Titre : Réfection du déservoir 2, Lieu historique national Canal de Lachine	
N° de l'invitation : 5P201-20-0086/A	Date : 14 décembre 2020
N° de modification : 001	
N° de référence du client : 1452	
N° de référence de SEAG : PW-20-00930900

Modification 001

B. QUESTIONS ET RÉPONSES

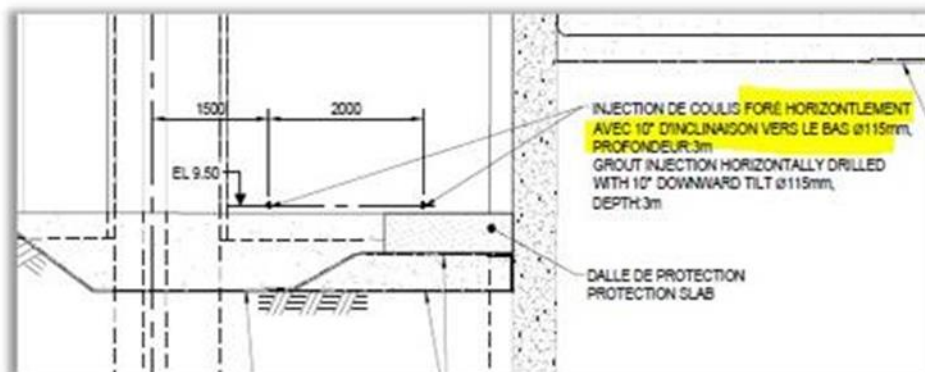
Q3 : En lien avec l'item 2.7.2 du bordereau « Enlèvement des blocs de pierre existants en aval du déservoir », est-il possible d'avoir plus de détail sur les travaux ?

- b. Est-ce que les blocs de pierre sont cimentés ensemble ?

R : Non, voir photo ci-jointe
